261005 | Алматы | Baiqadam / Rozybakieva

ПРОИЗВОДСТВЕННОЕ СОГЛАСОВАНИЕ - КОМПЛЕКТ ЩИТОВ

Основа: PDF R0. Открытые технические вопросы и контроль перед выпуском - лист 26. Статус: проект на согласование.

Фасад / пропорции корпуса

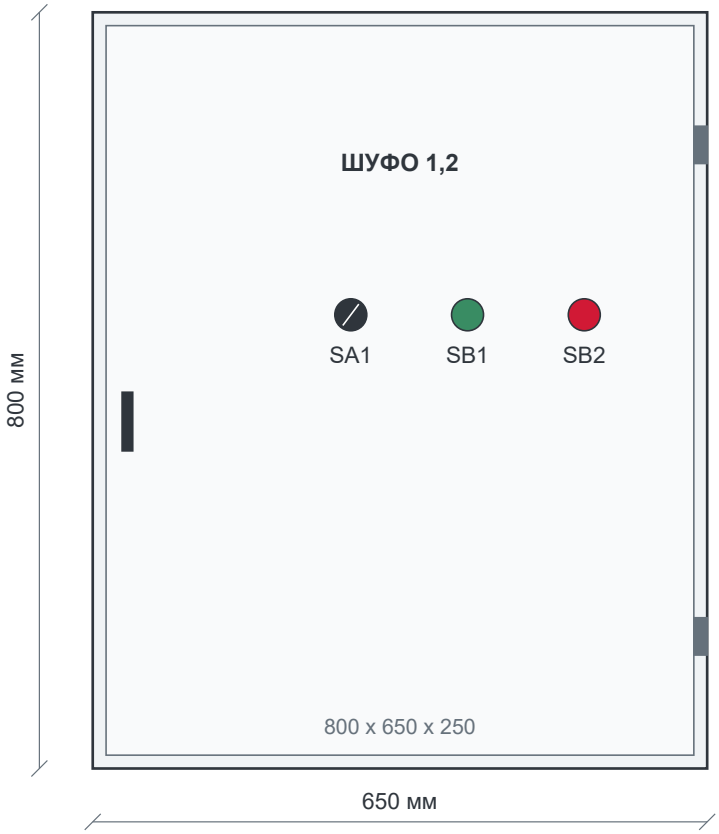
Фасад: петли справа, отдельный замок слева, открывание вправо. Смотровое окно и дополнительные сигнальные лампы в R0 не указаны. Внутренняя защитная маска требует проверки по конструкции.

ВНУТРЕННЯЯ КОМПОНОВКА

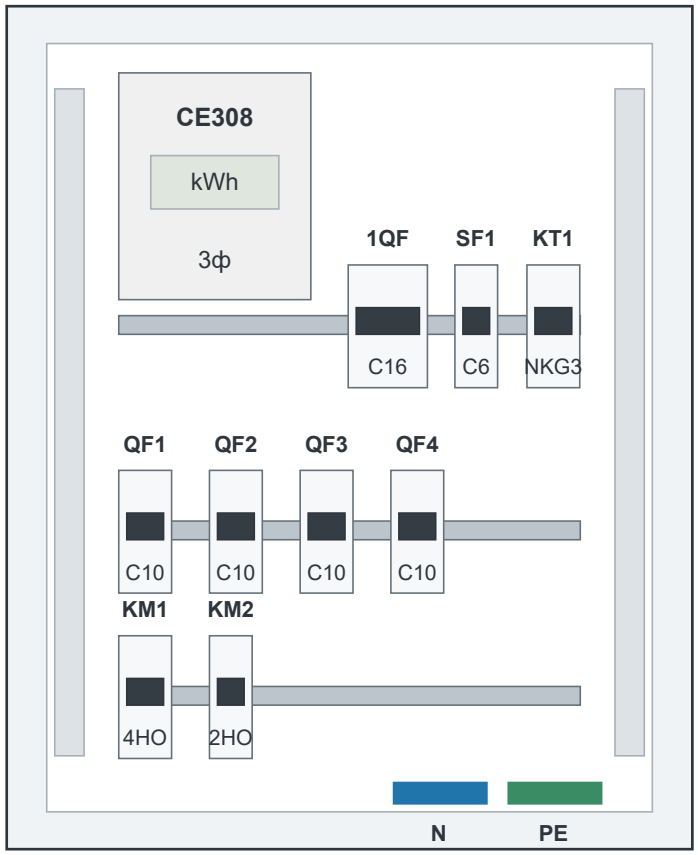
• Расположение зон - предложение к согласованию. Габариты счётчика, монтажной панели и аппаратов сверить до выпуска рабочего чертежа.

• Для NCH8-20: 4P - 36 мм, 2P - 18 мм по каталогу CHINT. Геометрия других моделей и полезная длина реек пока не подтверждены.

• Цель резерва: F / C >= 0,20; C - доступная ширина DIN, F - свободная ширина. Фактический процент не заявлен.

• N после разных диф. автоматов не объединять. Клеммы, проводники PE, сечения и маркировку назначить по рабочей схеме.

• Открывание двери вправо; жгут управления с сервисной петлёй. Сверление, кабельные отверстия и подключение по этому эскизу не выполнять.

ВНУТРЕННЯЯ КОМПОНОВКА

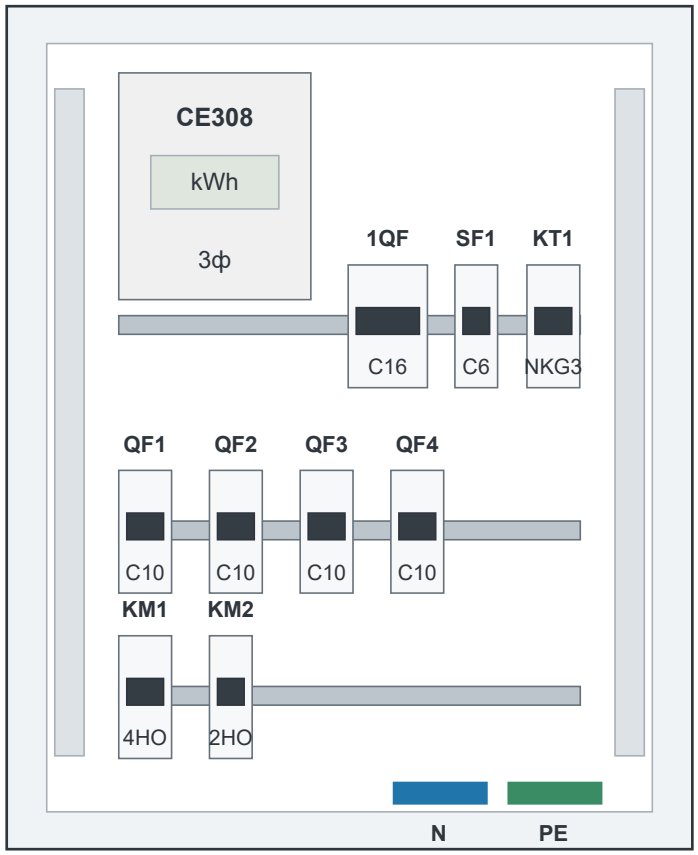
• Расположение зон - предложение к согласованию. Габариты счётчика, монтажной панели и аппаратов сверить до выпуска рабочего чертежа.

• Для NCH8-20: 4P - 36 мм, 2P - 18 мм по каталогу CHINT. Геометрия других моделей и полезная длина реек пока не подтверждены.

• Цель резерва: F / C >= 0,20; C - доступная ширина DIN, F - свободная ширина. Фактический процент не заявлен.

• N после разных диф. автоматов не объединять. Клеммы, проводники PE, сечения и маркировку назначить по рабочей схеме.

• Открывание двери вправо; жгут управления с сервисной петлёй. Сверление, кабельные отверстия и подключение по этому эскизу не выполнять.

Фасад / пропорции корпуса

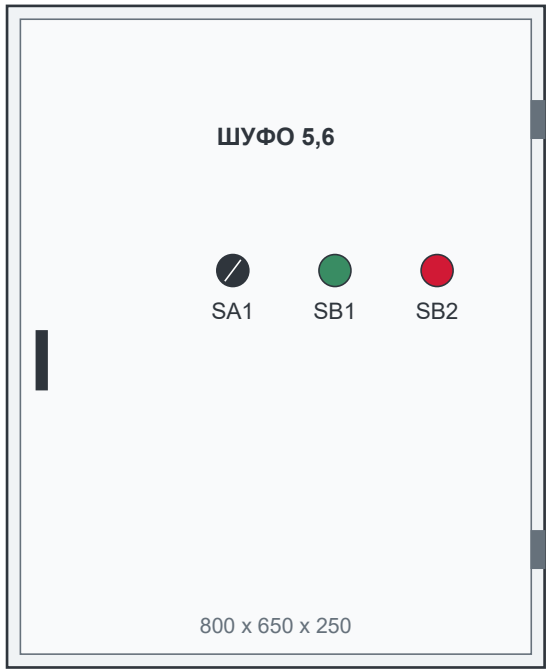
Фасад: петли справа, отдельный замок слева, открывание вправо. Смотровое окно и дополнительные сигнальные лампы в R0 не указаны. Внутренняя защитная маска требует проверки по конструкции.

ВНУТРЕННЯЯ КОМПОНОВКА

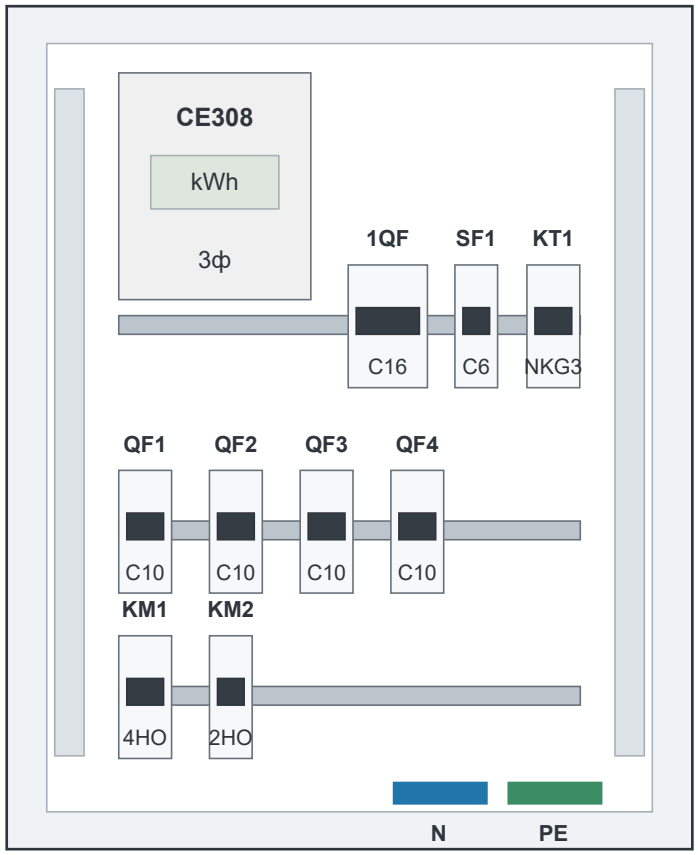
• Расположение зон - предложение к согласованию. Габариты счётчика, монтажной панели и аппаратов сверить до выпуска рабочего чертежа.

• Для NCH8-20: 4P - 36 мм, 2P - 18 мм по каталогу CHINT. Геометрия других моделей и полезная длина реек пока не подтверждены.

• Цель резерва: F / C >= 0,20; C - доступная ширина DIN, F - свободная ширина. Фактический процент не заявлен.

• N после разных диф. автоматов не объединять. Клеммы, проводники PE, сечения и маркировку назначить по рабочей схеме.

• Открывание двери вправо; жгут управления с сервисной петлёй. Сверление, кабельные отверстия и подключение по этому эскизу не выполнять.

Фасад / пропорции корпуса

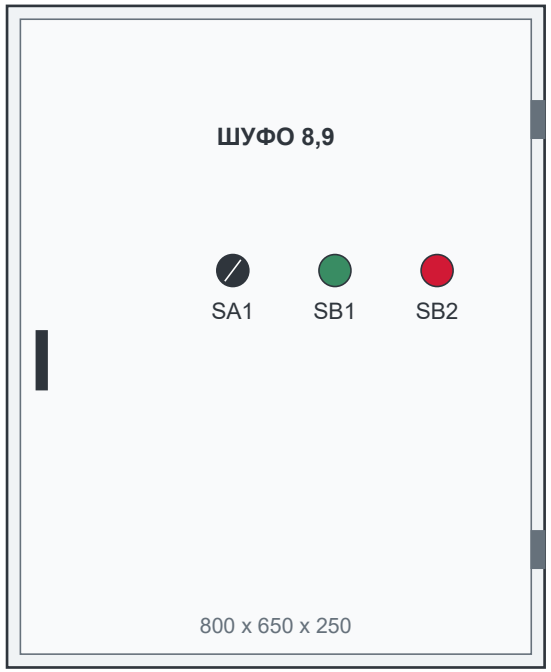
Фасад: петли справа, отдельный замок слева, открывание вправо. Смотровое окно и дополнительные сигнальные лампы в R0 не указаны. Внутренняя защитная маска требует проверки по конструкции.

ВНУТРЕННЯЯ КОМПОНОВКА

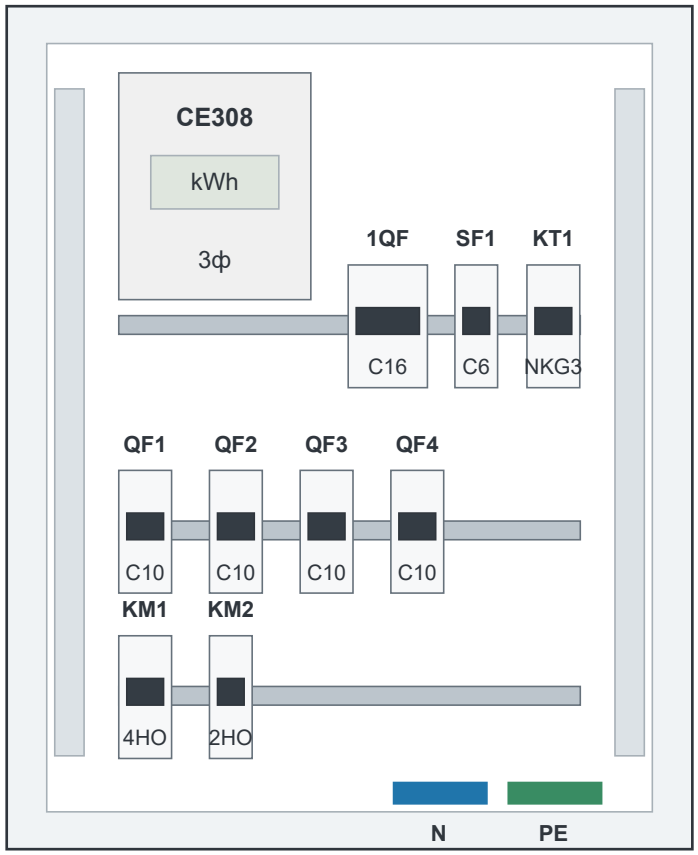
• Расположение зон - предложение к согласованию. Габариты счётчика, монтажной панели и аппаратов сверить до выпуска рабочего чертежа.

• Для NCH8-20: 4P - 36 мм, 2P - 18 мм по каталогу CHINT. Геометрия других моделей и полезная длина реек пока не подтверждены.

• Цель резерва: F / C >= 0,20; C - доступная ширина DIN, F - свободная ширина. Фактический процент не заявлен.

• N после разных диф. автоматов не объединять. Клеммы, проводники PE, сечения и маркировку назначить по рабочей схеме.

• Открывание двери вправо; жгут управления с сервисной петлёй. Сверление, кабельные отверстия и подключение по этому эскизу не выполнять.

ВНУТРЕННЯЯ КОМПОНОВКА

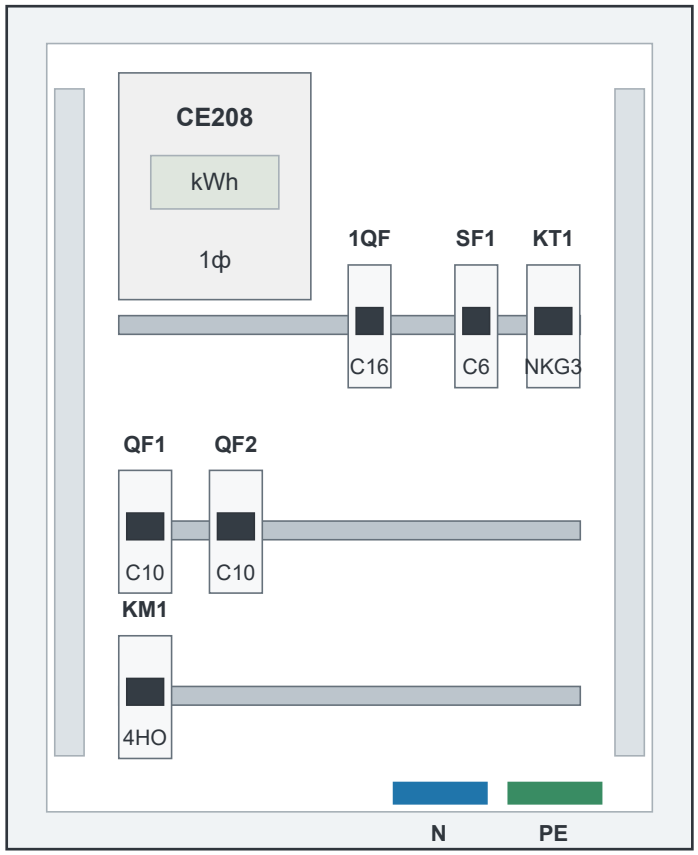
• Расположение зон - предложение к согласованию. Габариты счётчика, монтажной панели и аппаратов сверить до выпуска рабочего чертежа.

• Для NCH8-20: 4P - 36 мм, 2P - 18 мм по каталогу CHINT. Геометрия других моделей и полезная длина реек пока не подтверждены.

• Цель резерва: F / C >= 0,20; C - доступная ширина DIN, F - свободная ширина. Фактический процент не заявлен.

• N после разных диф. автоматов не объединять. Клеммы, проводники PE, сечения и маркировку назначить по рабочей схеме.

• Открывание двери вправо; жгут управления с сервисной петлёй. Сверление, кабельные отверстия и подключение по этому эскизу не выполнять.

ВНУТРЕННЯЯ КОМПОНОВКА

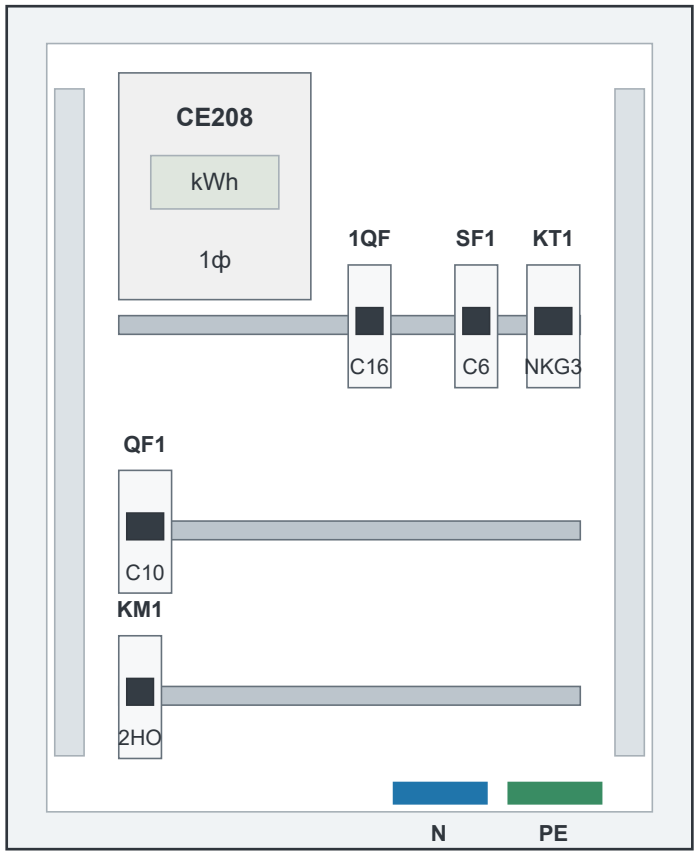
• Расположение зон - предложение к согласованию. Габариты счётчика, монтажной панели и аппаратов сверить до выпуска рабочего чертежа.

• Для NCH8-20: 4P - 36 мм, 2P - 18 мм по каталогу CHINT. Геометрия других моделей и полезная длина реек пока не подтверждены.

• Цель резерва: F / C >= 0,20; C - доступная ширина DIN, F - свободная ширина. Фактический процент не заявлен.

• N после разных диф. автоматов не объединять. Клеммы, проводники PE, сечения и маркировку назначить по рабочей схеме.

• Открывание двери вправо; жгут управления с сервисной петлёй. Сверление, кабельные отверстия и подключение по этому эскизу не выполнять.
